con la presente si inviano le Osservazioni contro il Progetto di un impianto eolico codice procedura ID_VIP/ID_MATTIM: 1269 denominato "Pitigliano" ubicato nei comuni di Pitigliano (GR) e Sorano (GR) costituito da 20 (venti) aerogeneratori di potenza nominale 7,0 MW per un totale di 140,0 MW con relative opere connesse ed infrastrutture indispensabili.

“Progetto di un impianto eolico denominato “Pitigliano” ubicato nei comuni di Pitigliano (GR) e Sorano (GR) costituito da 20 (venti) aerogeneratori di potenza nominale 7,0 MW per un totale di 140,0 MW con relative opere connesse ed infrastrutture indispensabili”

TESTO DELLE OSSERVAZIONI

IMMAGINE n 5. Mappa eolici elaborata dall'Associazione Amici della Terra. La mappa evidenzia il cumulo degli impianti tra Lazio e Toscana.

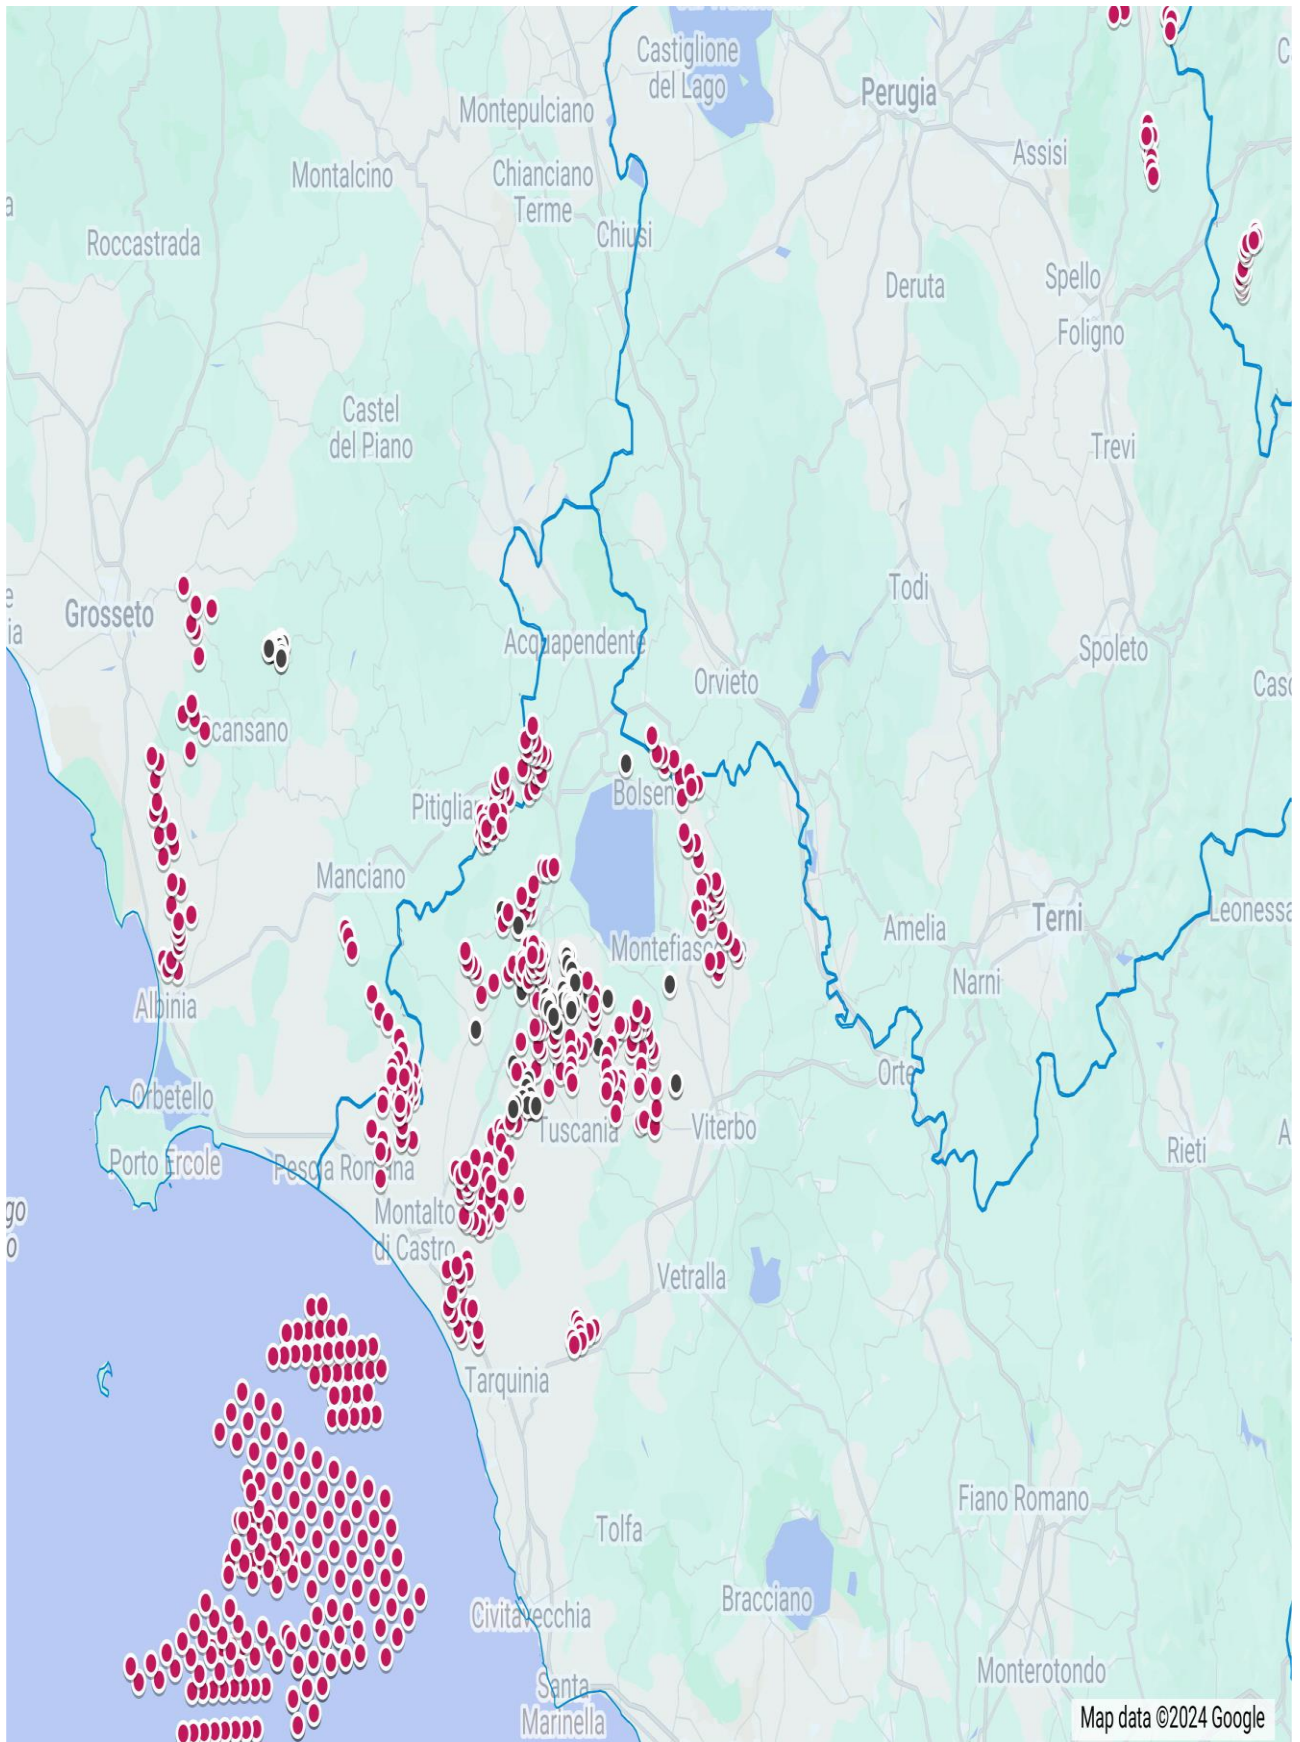
Riguardo al cumulo degli impianti FER, le mappe prodotte dalla proponente riguardano, come già evidenziato, soltanto una parte molto piccola degli impianti FER dell'area intermedia e vasta e in particolare di quelli eolici che contribuiscono a creare un notevole cumulo e la saturazione del territorio tosco laziale. Riguardo al cumulo dei soli impianti eolici si riporta la mappa dell'intervisibilità degli impianti eolici elaborata dall'Associazione nazionale “Amici della Terra”.

IMMAGINE n. 7 Mappa della intervisibilità degli impianti eolici elaborata dall'Associazione nazionale Amici della Terra. La mappa non è aggiornata comunque rende molo bene dell'enorme impatto visivo creato dal cumulo degli impianti.

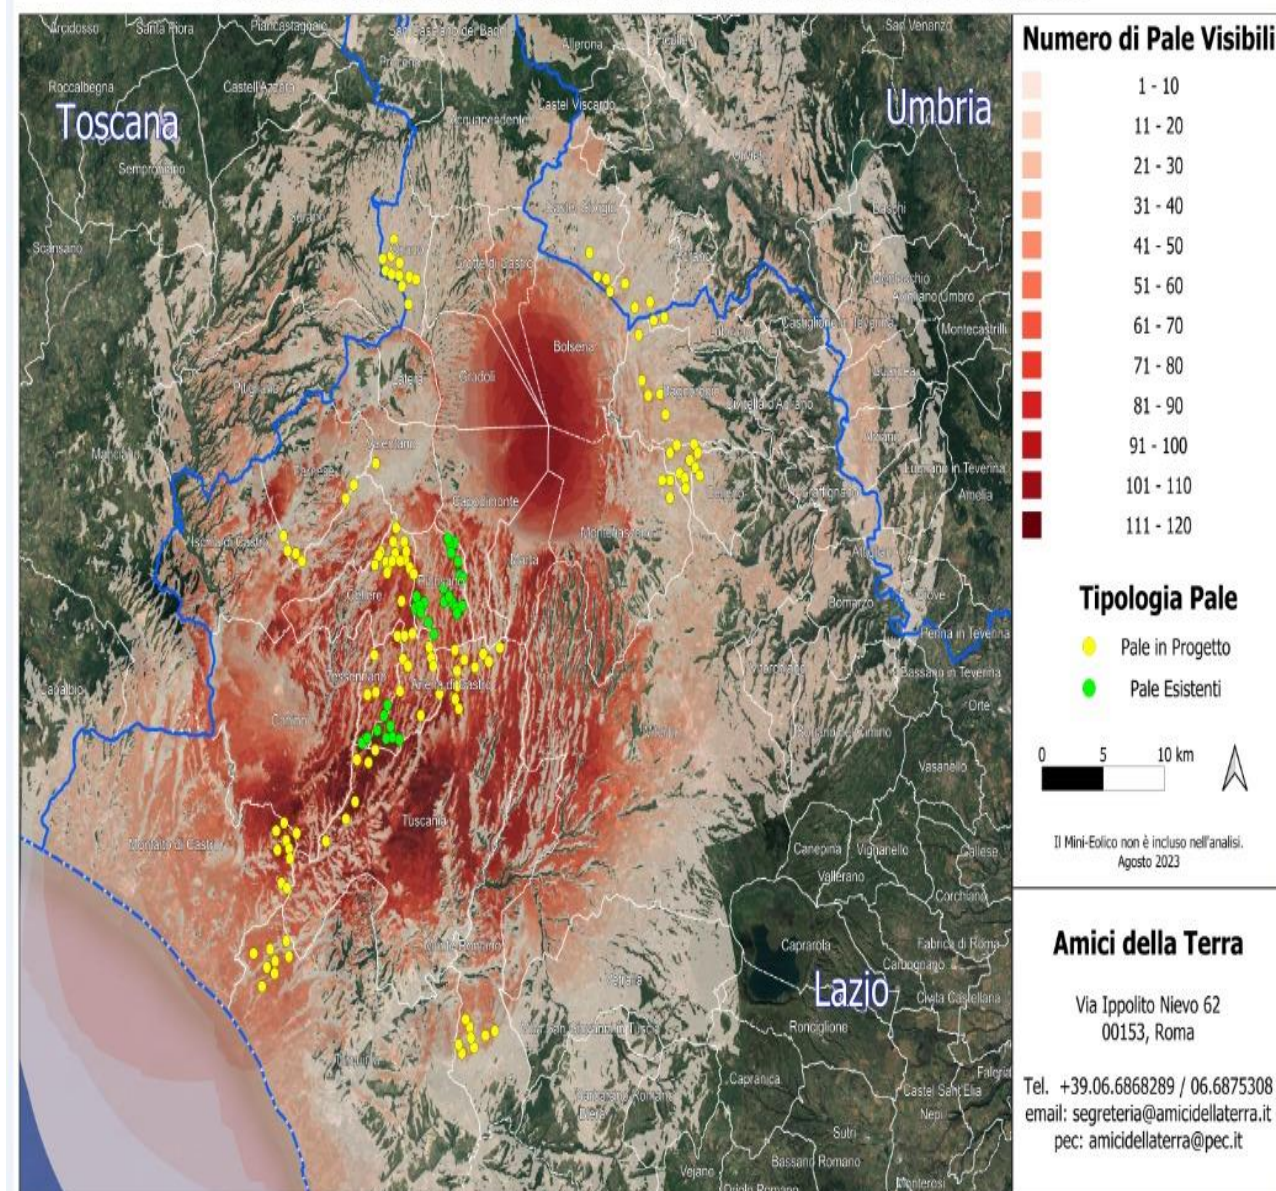
Se agli impianti eolici rappresentati qui sopra che non comprendono sia l'impianto eolico Pitigliano e le altre 14 pale del progetto eolico in verifica amministrativa sempre nel territorio di Pitigliano si aggiungono i migliaia di ettari (7000 fin'ora) di territorio occupato dagli impianti fotovoltaici e agrivoltaici e dalle altre tipologie appare chiaro il numero spropositato degli impianti FER nella bassa toscana e nella Tuscia.
